**Modulo per la presentazione delle osservazioni per i piani/programmi/progetti sottoposti a procedimenti di valutazione ambientale di competenza statale**

ID: Codice procedura (ID\_VIP/ID\_MATTM):10844

Impianto per la produzione di energia elettrica da fonte eolica, costituito da 6 aerogeneratori della potenza complessiva di 37,2 MW, un sistema di accumulo da 25 MW e relative opere connesse in località "Rempillo" nel comune di Pitigliano (GR).

**ALLEGATO alle OSSERVAZIONI all' IMPIANTO EOLICO denominato REMPILLO nel COMUNE di PITIGLIANO ( GR). Comp**

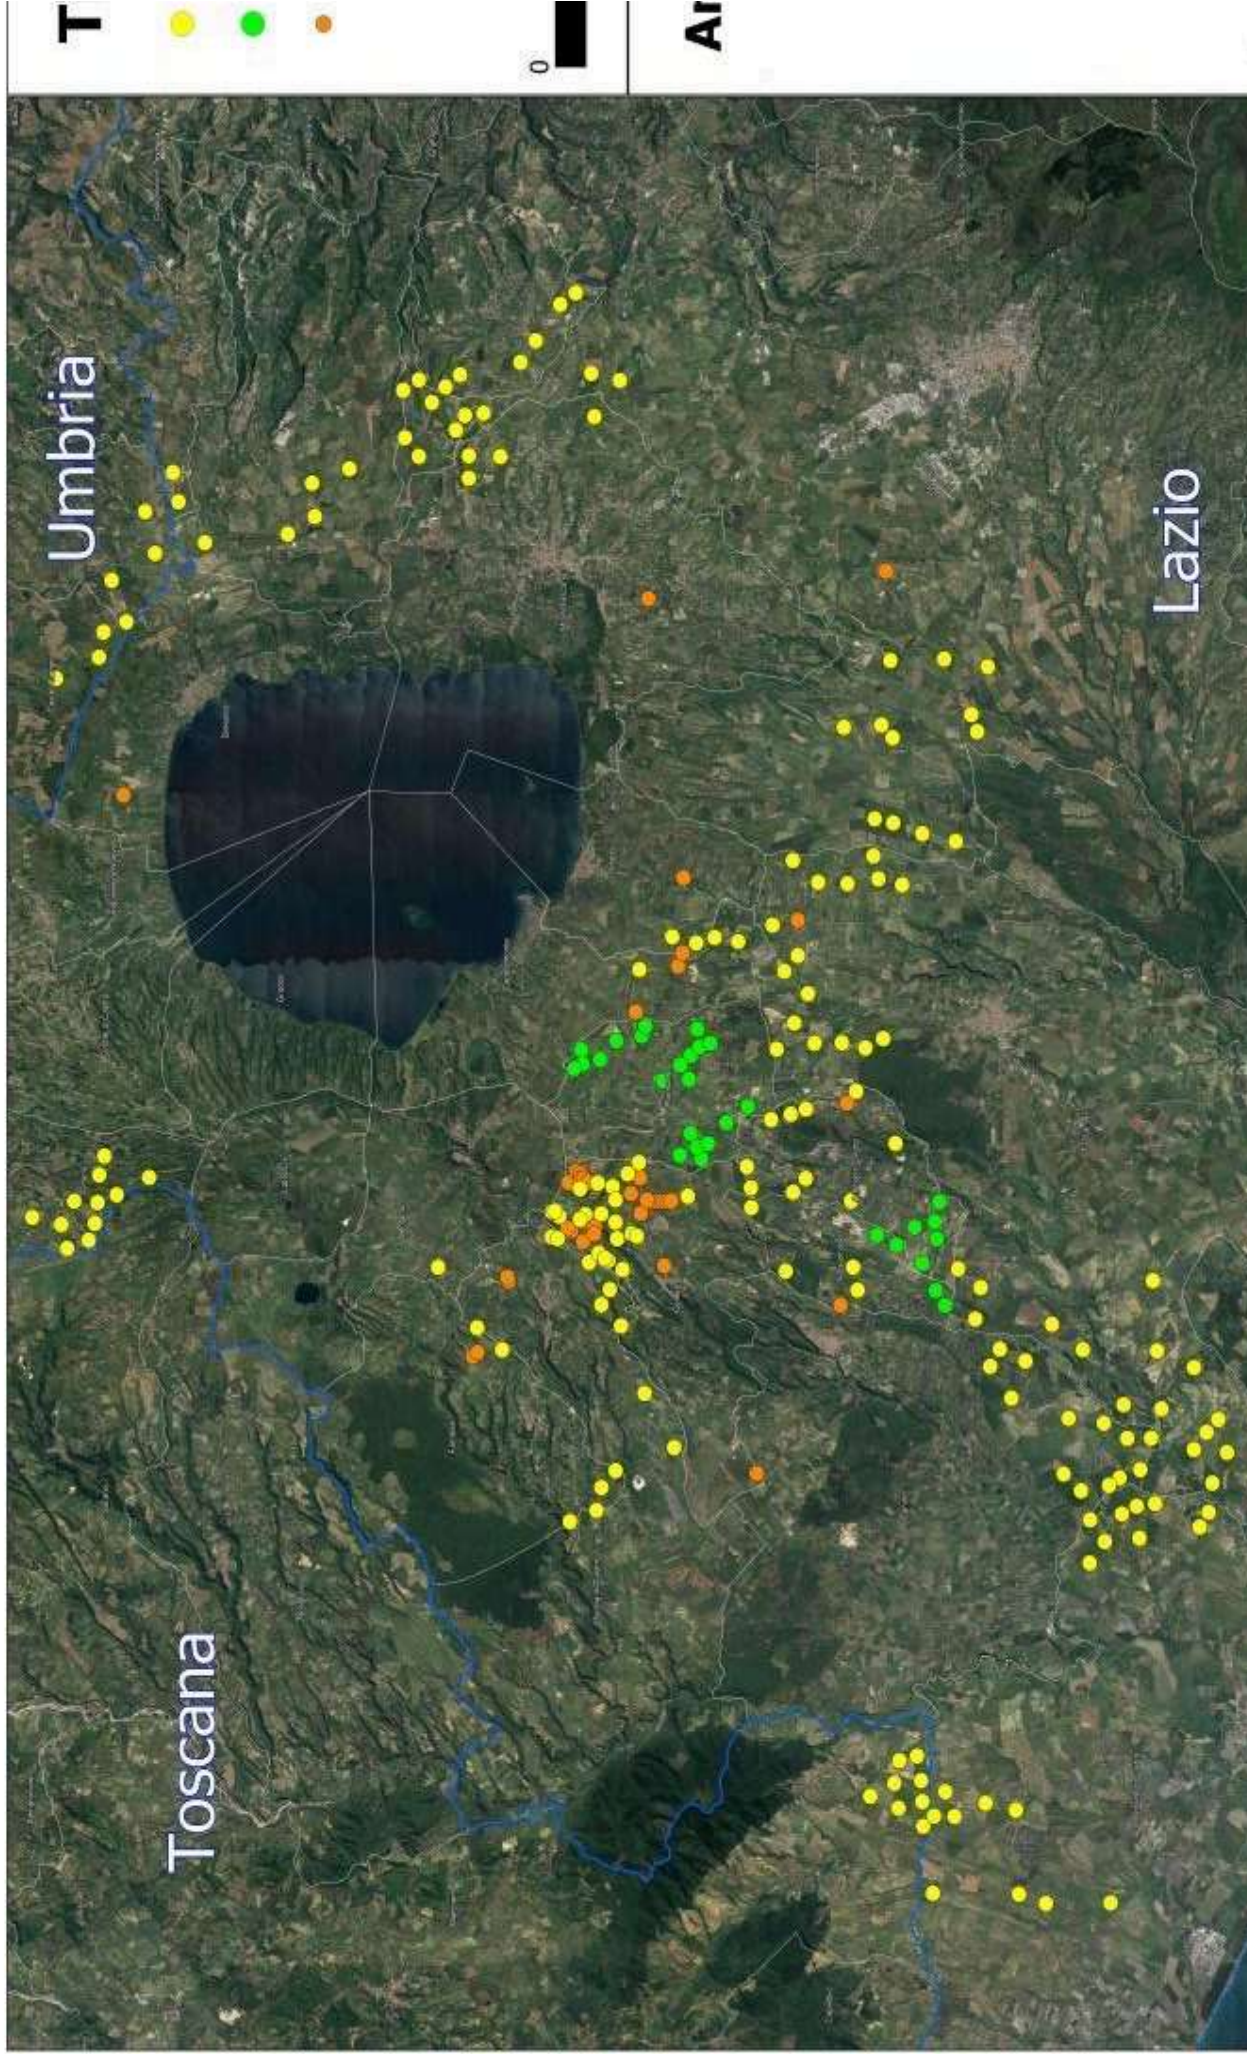
l'immagine n. 2 dell' ALLEGATO) all'area di notevole interesse pubblico "Conca del lago di

Inoltre, la zona in cui insisterebbe l’impianto eolico industriale Rempillo è compresa nelle fasce di rispetto di 3 km di diversi beni archeologici tutelati dalla parte II del Codice dei Beni Culturali (vedi Allegato, immagine n. 3). Inoltre le pale P04 e P05 ricadono all’interno di un’area archeologica che la Proponente vorrebbe cancellare per il semplice fatto che non è riportata nel documento regionale ma nel documento provinciale come meglio dettagliato nell’Osservazione n. 5. Alla luce di quanto documentato appare chiaro quindi che la collocazione dell’impianto non ha tenuto conto alcuno dei vincoli dell’area nella quale è stato progettato e l’inserimento dell’impianto eolico nel paesaggio e sul territorio non è corretto (Allegato IV delle Linee guida nazionali di cui al D.M dello Sviluppo economico del 10.09.2010).

- frammenti romani in località IL VOLTONCINO
- Abitato dell'età del bronzo in località CAMPETUZZI
- Tombe a fossa in località CASALE GRASCIA.
- Necropoli di tombe in località RIMPANTONE.
- Località PANTANO AI COLLI, Evidenze del bronzo recente
- Località Pantano AL TOSTONE, numerosi ex voto, scavati da Amagiani nel 1982 per i Beni Archeologici Toscani
- la vicina Necropoli e VIA CAVA DEL GRADONE
- VIA CAVA DI SAN LORENZO

Queste evidenze sparse su tutta l'area prospiciente il cantiere, a poca distanza l'una dall'altra, deve far ritenere la zona come ad elevatissimo rischio archeologico. Inoltre abbiamo limitato l'elenco dei rilievi archeologici strettamente all'area del cantiere che confina a sud con la SELVA DEL LAMONE, nella cui estremità orientale si trovano i resti fortificati di un avamposto militare etrusco chiamato ROFALCO, a nord dal paese e centro storico di Pitigliano, con conosciute frequentazioni da epoche neolitiche e poi etrusche. Tutto il territorio va inteso come continuum storicamente e fisicamente dal Bronzo Antico in poi. Oltretutto è certo il passaggio dell'antica Via Clodia in località LA DOGANA, all'interno del progetto.
